**Avis de la Mission Régionale d'Autorité environnementale
Nouvelle-Aquitaine sur
un projet de parc éolien dans la commune de Doussay (86)**

n°MRAe 2022APNA95

dossier P-2022-12787

Localisation du projet : Commune de Doussay (86)
Maître(s) d'ouvrage(s) : Société ENGIE Green
Avis émis à la demande de l'Autorité décisionnaire Préfet de la Vienne
En date du : 10 juin 2022
Dans le cadre de la procédure d'autorisation : Autorisation environnementale
L'Agence régionale de santé et le préfet de département au titre de ses attributions dans le domaine de l'environnement ayant été consultés.

Zones urbanisées autour du projet et points de mesures acoustiques – extrait du dossier de juin 2022 page 106

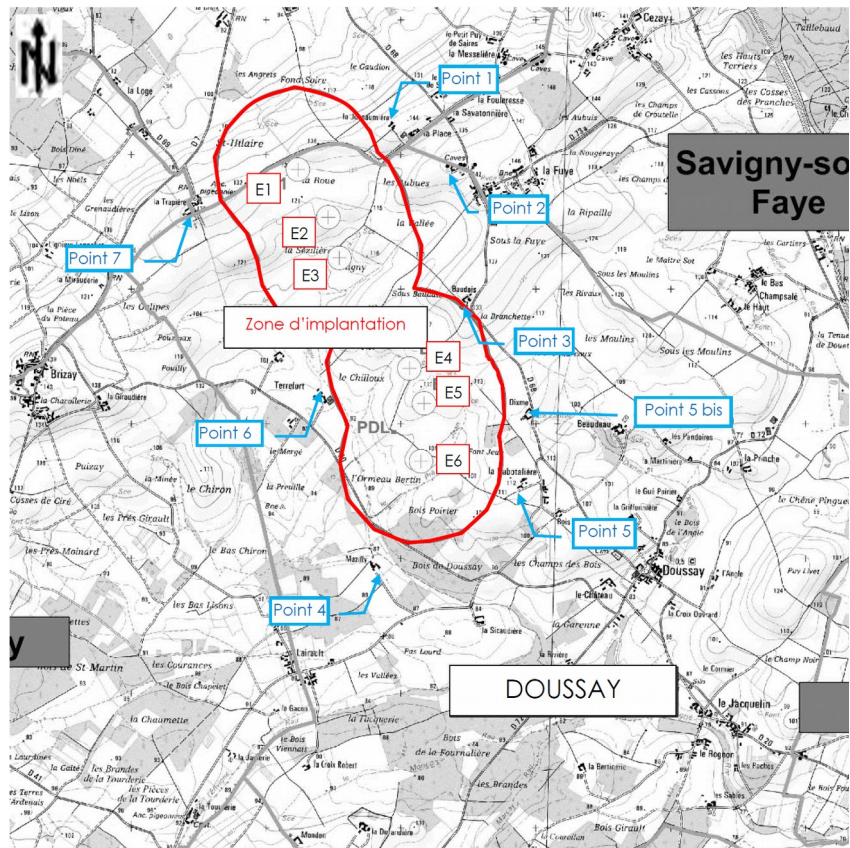
La Mission Régionale d'Autorité environnementale recommande de mettre en place des campagnes de mesures dès la mise en service du parc, de vérifier les niveaux d'émergences sonores de celui-ci en phase d'exploitation et, le cas échéant, de déclencher les mesures de bridage nécessaires au respect des valeurs réglementaires pour tous les lieux habités.
